**INFORME DE CONTROL CONCURRENTENTE**

**N° 027-2020-OCI/5352-SCC**

**“EJECUCIÓN DE LA IOARR: CONSTRUCCIÓN DE SALA DE  
HOSPITALIZACIÓN, ADQUISICIÓN DE EQUIPO, EN EL EESS  
HOSPITAL HIPÓLITO UNANUE DE TACNA – TACNA  
DISTRITO DE TACNA, PROVINCIA TACNA,  
DEPARTAMENTO TACNA”**

REGISTRO FOTOGRÁFICO N° 3  
UNIÓN DE GRUPO ELECTRÓNICO MD-125I

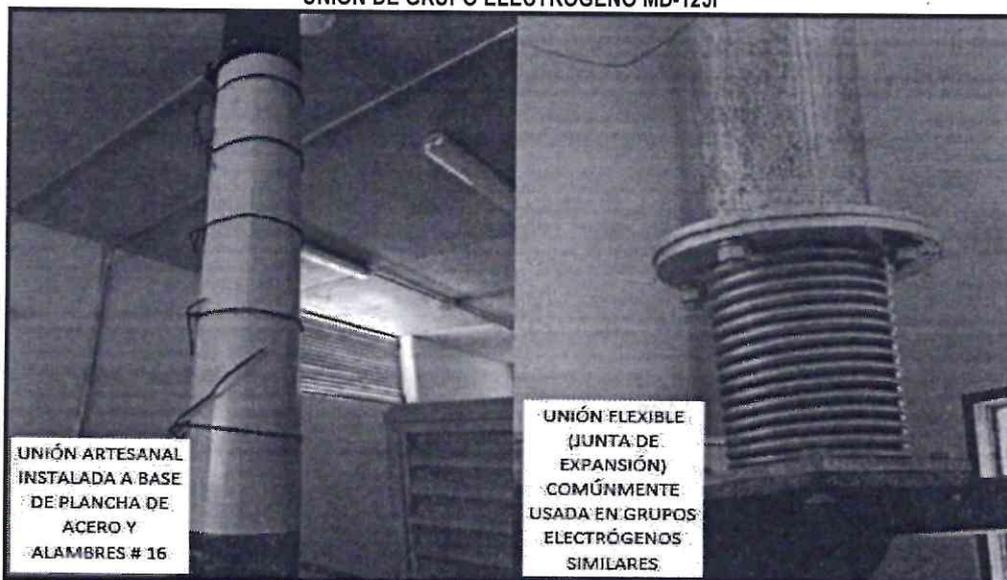
Así también, se advirtió que la tubería de escape de aire que forma parte del grupo electrónico se encuentra empotrada en la losa de concreto armado de dicho ambiente, la misma que no cuenta con una unión flexible (junta de expansión) que absorba las vibraciones ante el funcionamiento del grupo electrónico en mención, inclusive la tubería de escape de aire posee un recubrimiento artesanal en la zona donde debería estar instalada la unión flexible, ello debido a que, durante el funcionamiento del grupo electrónico y el incremento de temperatura del mismo, la unión que inicialmente estaba cubierta de material inflamable plástico, inició un proceso de combustión que activó la alarma contra incendios del establecimiento de salud.

REGISTRO FOTOGRÁFICO N° 5  
UNIÓN DE GRUPO ELECTRÓNICO MD-500I

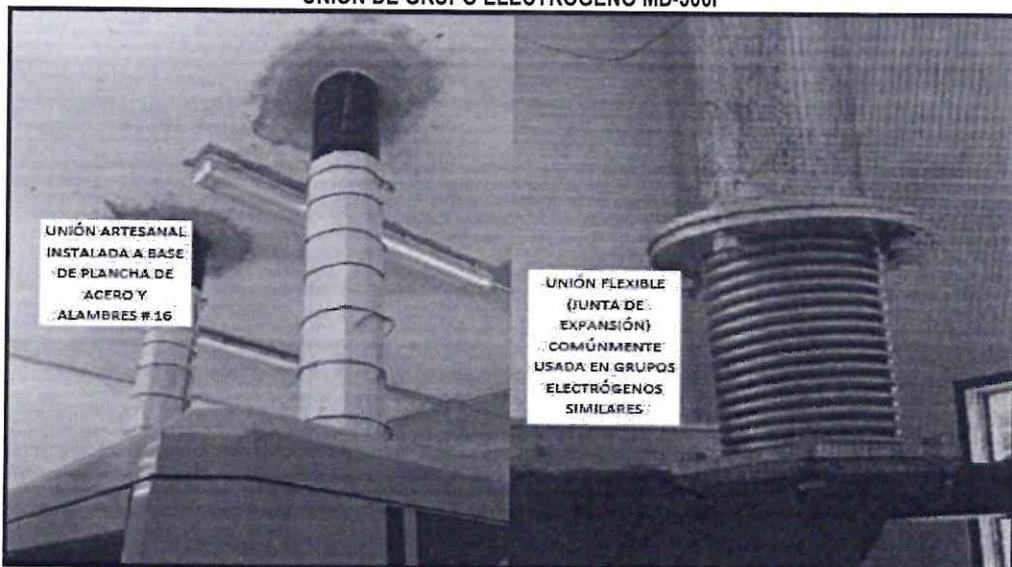
Del mismo modo, se advirtió que las tuberías de escape de aire que forman parte del grupo electrónico se encuentran empotradas en la losa de concreto armado de dicho ambiente, las mismas que no cuenta con una unión flexible que absorba las vibraciones ante el funcionamiento del grupo electrónico en mención.

Asimismo, dichas tuberías poseen un recubrimiento artesanal en la zona donde debería estar instalada la unión flexible, ello debido a que, durante el funcionamiento del grupo electrónico y el incremento de temperatura del mismo, la unión que inicialmente estaba cubierta de material inflamable plástico, inició un proceso de combustión que activó la alarma contra incendios del establecimiento de salud.

REGISTRO FOTOGRÁFICO N° 7  
SISTEMA DE ALIMENTACIÓN DE COMBUSTIBLE PARA GRUPOS ELECTRÓGENOS

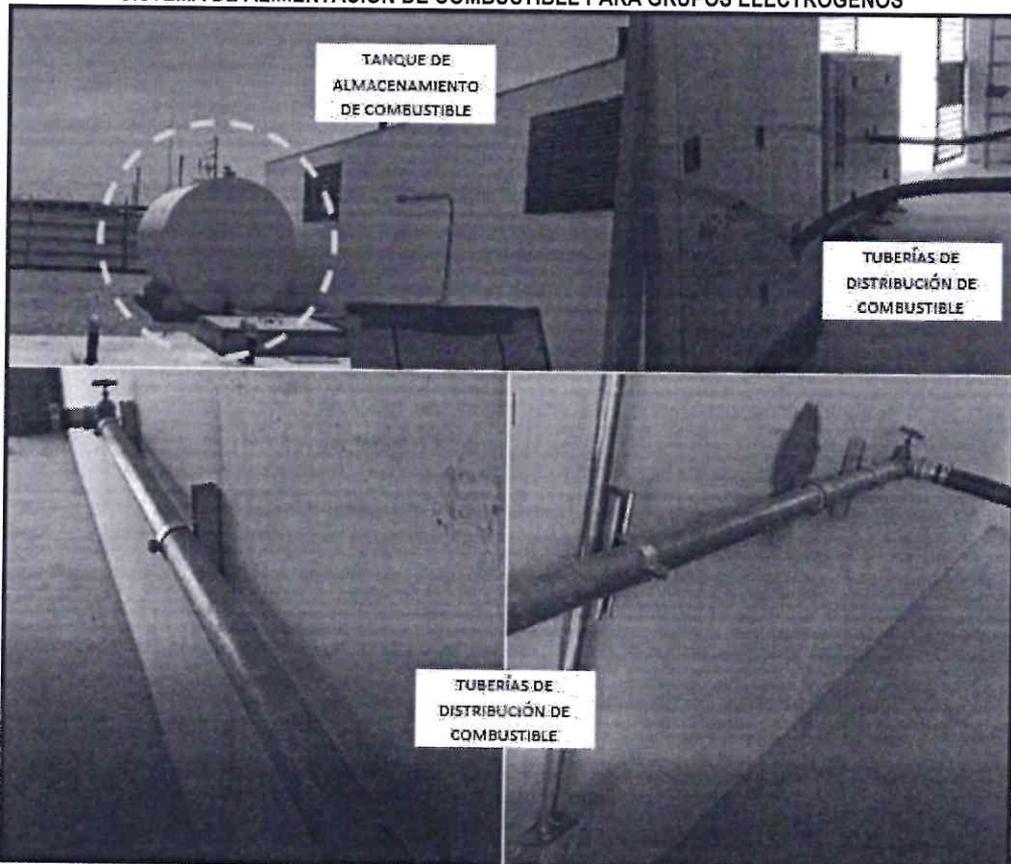
Cabe mencionar que los grupos electrógenos están conectados a una línea de alimentación de combustible; sin embargo, ésta aún no se encuentra operativa debido a que el tanque de combustible no se encuentra habilitado para el llenado de combustible, por falta de limpieza interna, entre otros.

Por lo tanto, se advierte que los grupos electrógenos instalados no cumplen con lo solicitado en la memoria descriptiva y especificaciones técnicas del expediente técnico, así como, en las bases administrativas de la contratación directa n.º 020-2020-GOB.REG.TACNA para la adquisición e instalación de grupo electrógeno y transformador de 500 KVA para la IOARR en mención; al no encontrarse instaladas las juntas de expansión o similares y no encontrarse habilitado el sistema de suministro de combustible, que garanticen su adecuado funcionamiento.

#### REGISTRO FOTOGRÁFICO N° 9 AMBIENTES DE PRODUCTOS CONGELADOS, CÁRNICOS, PESCASOS SIN SISTEMA DE REFRIGERACIÓN

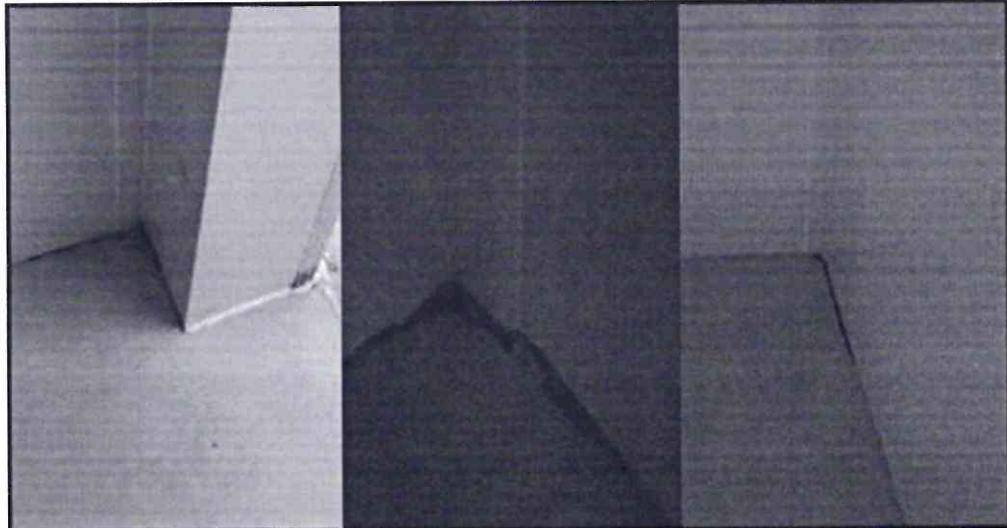
Asimismo, se advirtió que los ambientes de productos congelados, carnes y pescados no poseen un sistema de refrigeración que permitan conservar los alimentos perecibles, según se muestra a continuación:

REGISTRO FOTOGRÁFICO N° 5  
UNIÓN DE GRUPO ELECTRÓGENO MD-5001

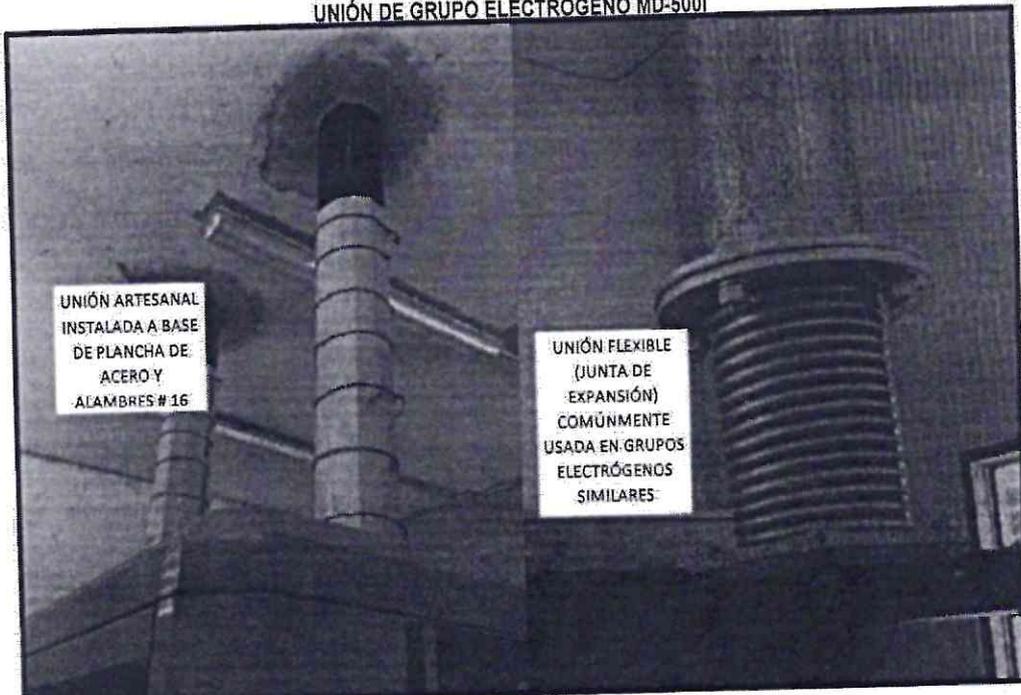
Del mismo modo, se advirtió que las tuberías de escape de aire que forman parte del grupo electrógeno se encuentran empotradas en la losa de concreto armado de dicho ambiente, las mismas que no cuenta con una unión flexible que absorba las vibraciones ante el funcionamiento del grupo electrógeno en mención.

Asimismo, dichas tuberías poseen un recubrimiento artesanal en la zona donde debería estar instalada la unión flexible, ello debido a que, durante el funcionamiento del grupo electrógeno y el incremento de temperatura del mismo, la unión que inicialmente estaba cubierta de material inflamable plástico, inició un proceso de combustión que activó la alarma contra incendios del establecimiento de salud.

REGISTRO FOTOGRÁFICO N° 6  
ABOLLADURAS Y FALTA DE PERNOS EN COBERTURA METÁLICA EXTERNA DE LOS GRUPOS ELECTRÓGENOS

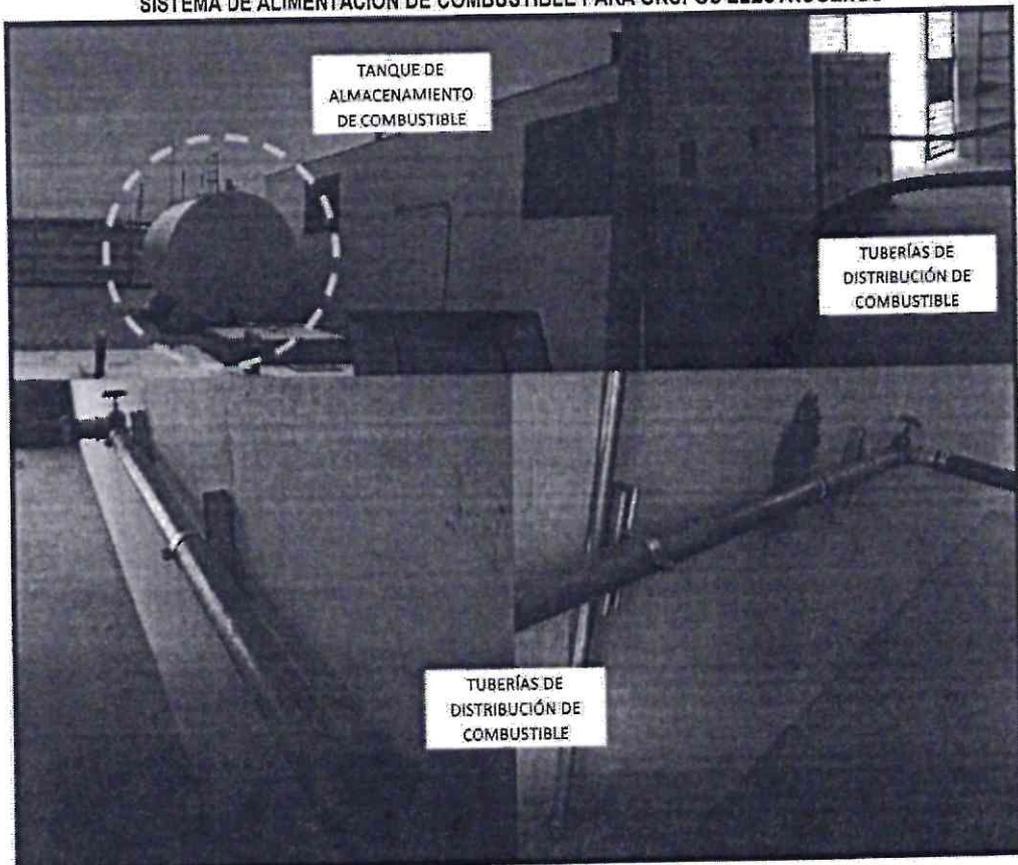
Se advirtió que los grupos electrógenos presentan abolladuras en la cobertura metálica externa, así como, la falta de pernos de fijación de planchas en las zonas de ventilación lateral de los mismo.

**REGISTRO FOTOGRÁFICO N° 9**  
**AMBIENTES DE PRODUCTOS CONGELADOS, CÁRNICOS, PESCADOS SIN SISTEMA DE REFRIGERACIÓN**

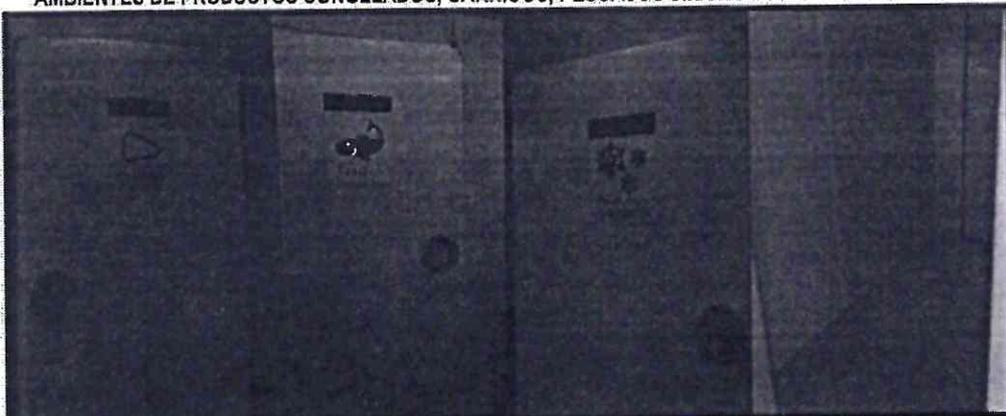
Asimismo, se advirtió que los ambientes de productos congelados, carnes y pescados no poseen un sistema de refrigeración que permitan conservar los alimentos perecibles, según se muestra a continuación:

**REGISTRO FOTOGRÁFICO N° 10**  
**AMBIENTES DE PRODUCTOS CONGELADOS, CÁRNICOS, PESCADOS SIN CONTRAZÓCALOS CURVADOS**

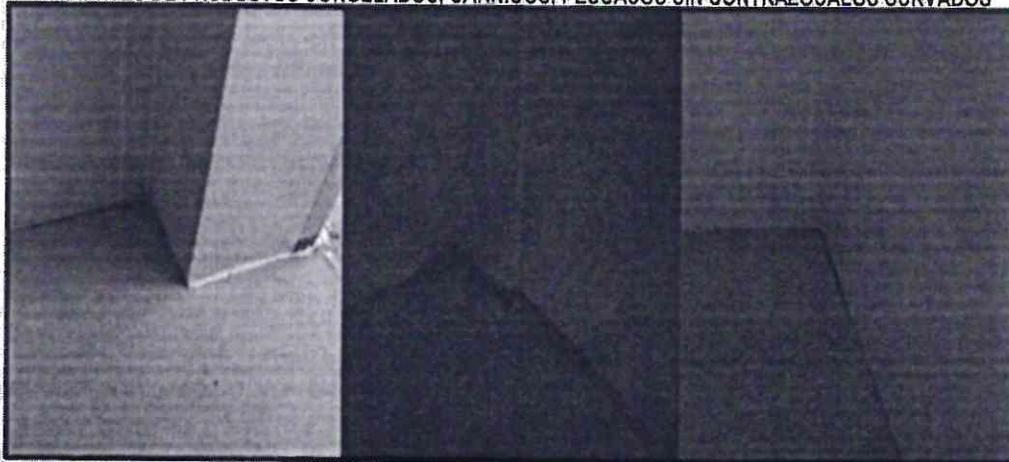
Así también, de la verificación a los pisos de los ambientes de productos congelados, carnes y pescados, se advirtió que los mismos constan de cemento pulido y no cuentan con contrazócalos curvados, según se muestra a continuación:

**REGISTRO FOTOGRÁFICO N° 11**  
**AMBIENTES DE PRODUCTOS NO PERECIBLES SIN VENTILACIÓN Y SOBRE PISO DE CEMENTO PULIDO**

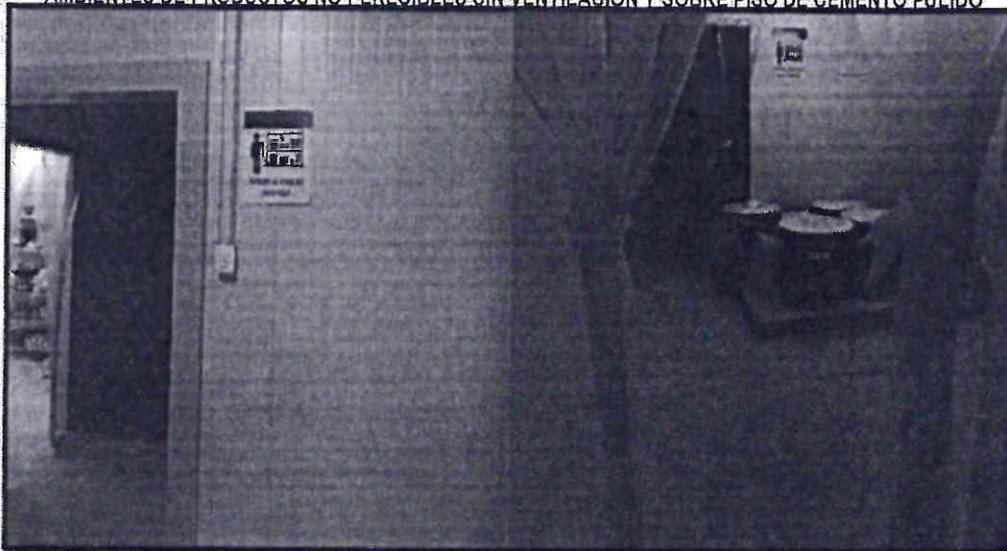
De la verificación a los pisos de los ambientes de productos no perecibles, se advirtió el piso de cemento pulido, sin ventilación y con una sensación térmica media a alta, según se muestra a continuación:
